## Krycí list ZBV

Název a evidenční číslo Stavby: <b>II/272 LITOL, REKONSTRUKCE</b> Název stavebního objektu/provozního souboru (SO/PS): <b>002.6 ČSOV plochy, oplocení</b>	Číslo SO/PS / / číslo Změny SO/PS: <b>002.6 / 1</b>	Číslo ZBV: <b>26</b>
--	---	-------------------------

## Změnový list

Název a evidenční číslo Stavby: <b>II/272 LITOL, REKONSTRUKCE</b> Název stavebního objektu/provozního souboru (SO/PS): <b>002.6 ČSOV plochy, oplocení</b>	Číslo SO/PS / / číslo Změny SO/PS: <b>002.6 / 1</b>	Číslo ZBV: <b>26.4</b>
--	---	---------------------------

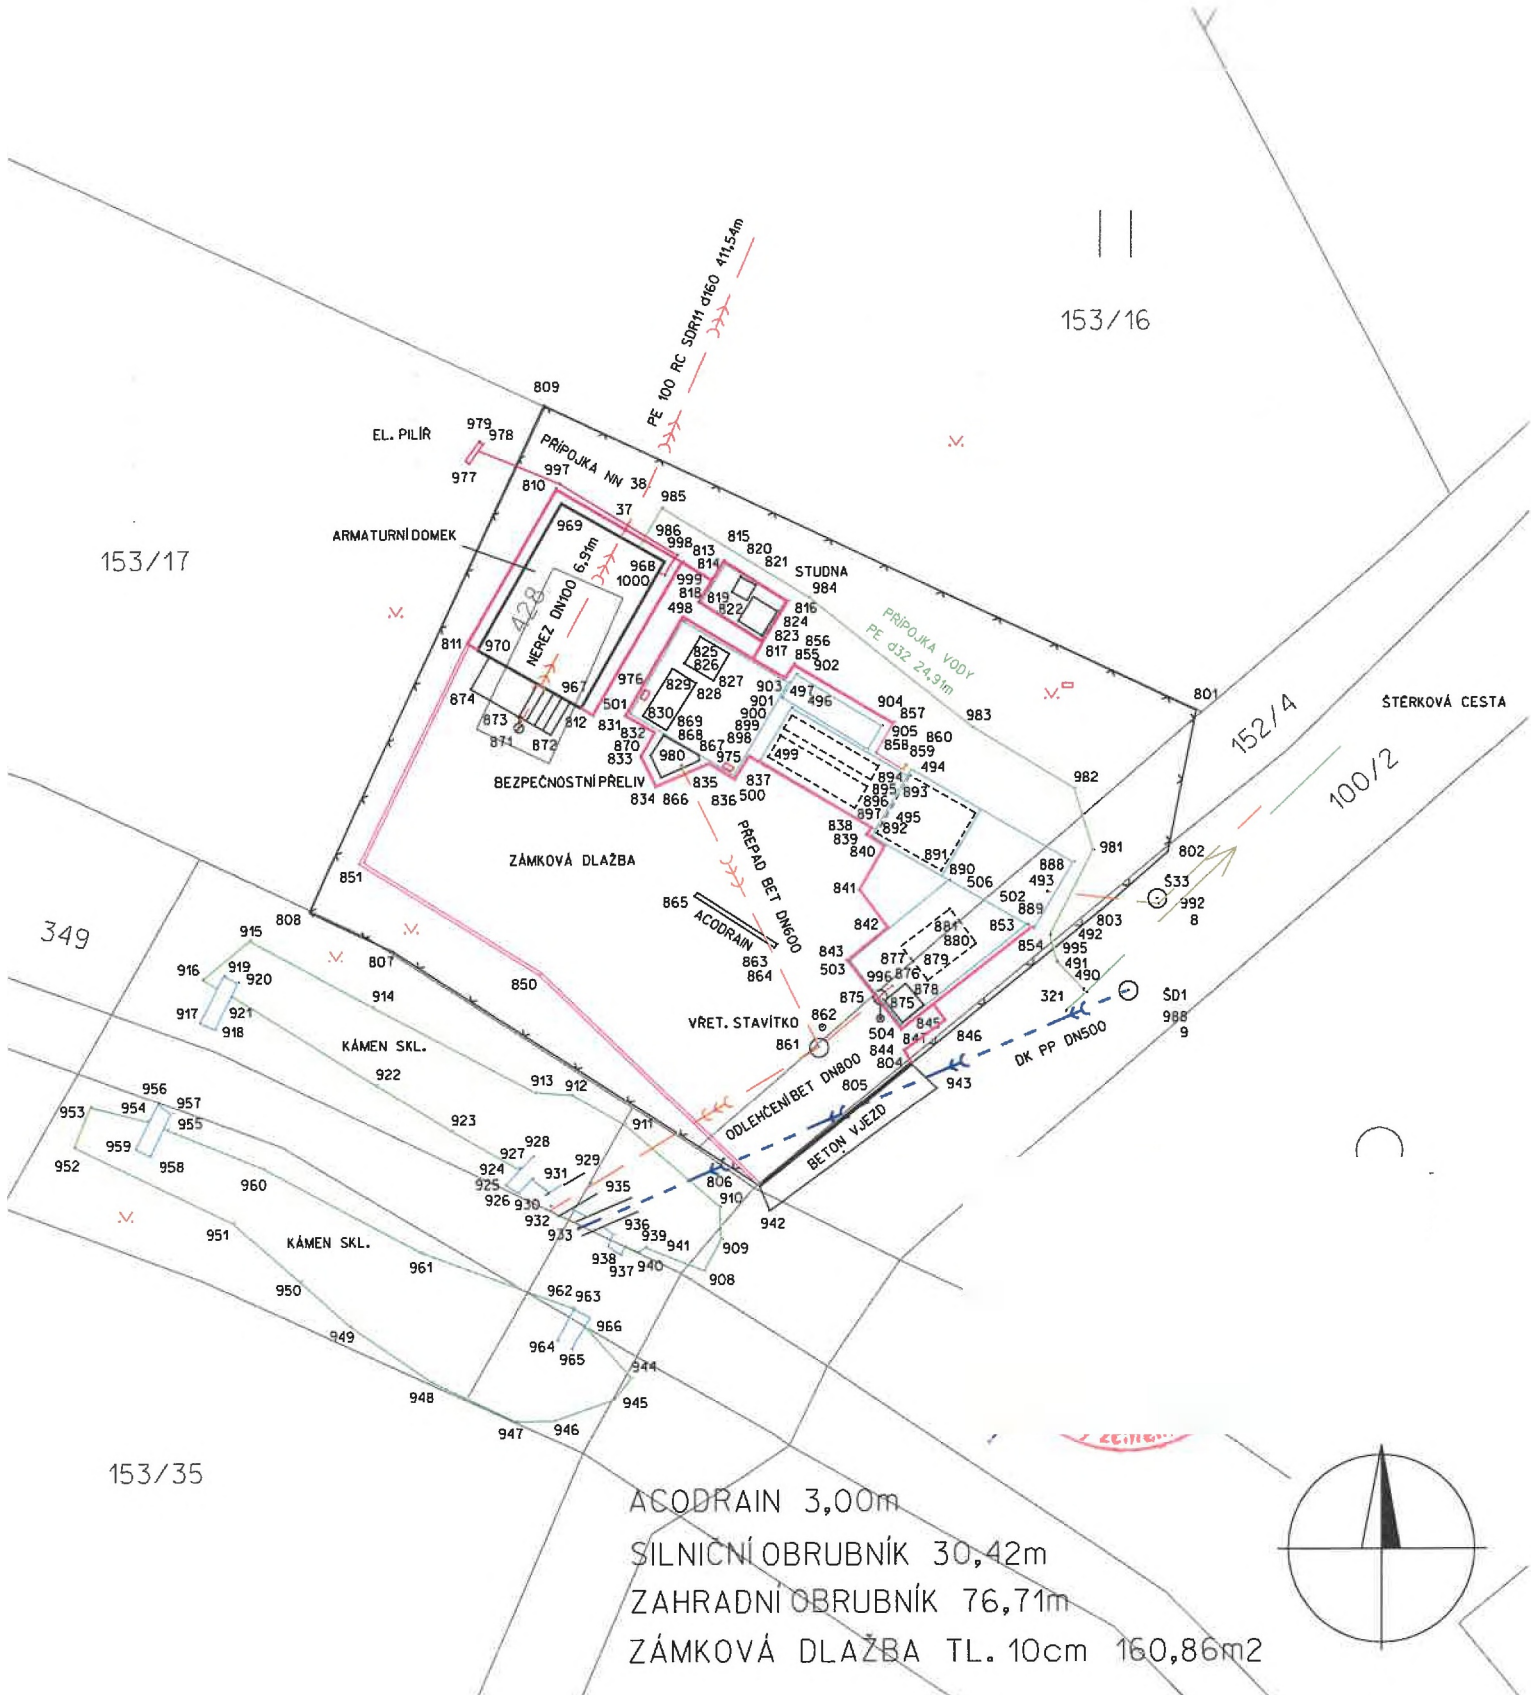
Popis a zdůvodnění Změny: **Změna skladby a ploch komunikace objektu ČSOV**

**Díličí změna 1: Nerealizování obratiště**

Zadávací dokumentace předpokládala provedení obratiště z penetračního makadamu a přilehlých chodníků ČSOV ze zámkové dlažby tl.8 cm bez nutnosti provedení betonové stabilizace.

Během realizace bylo zjištěno, že obratiště se nachází na soukromém pozemku, proto došlo k vypuštění realizace tohoto obratiště.

**Díličí změna 2: Skladba komunikace objektu ČSOV**

Komunikace v objektu ČSOV měla být podle zadávací dokumentace zhotovena ze zámkové dlažby tl. 8 cm.

S ohledem na hydrogeologické poměry, které byly předmětem předchozích ZBV, bylo Zhotovitelem navrženo použití zámkové dlažby tl.10 cm na přilehlých chodnicích včetně betonové stabilizace, včetně úpravy výměr a typu obrub dle výkresu RDS (viz Příloha č.10 - Situace areálu ČSOV, RDS).

Zadávací dokumentace předpokládala provedení obratiště z penetračního makadamu a přilehlých chodníků ČSOV ze zámkové dlažby tl.8 cm bez betonové stabilizace.

Během realizace došlo k vypuštění realizace obratiště (z penetračního makadamu) a použití ZD tl.10 cm na přilehlých chodnicích včetně betonové stabilizace, včetně změny výměr a typu obrub.
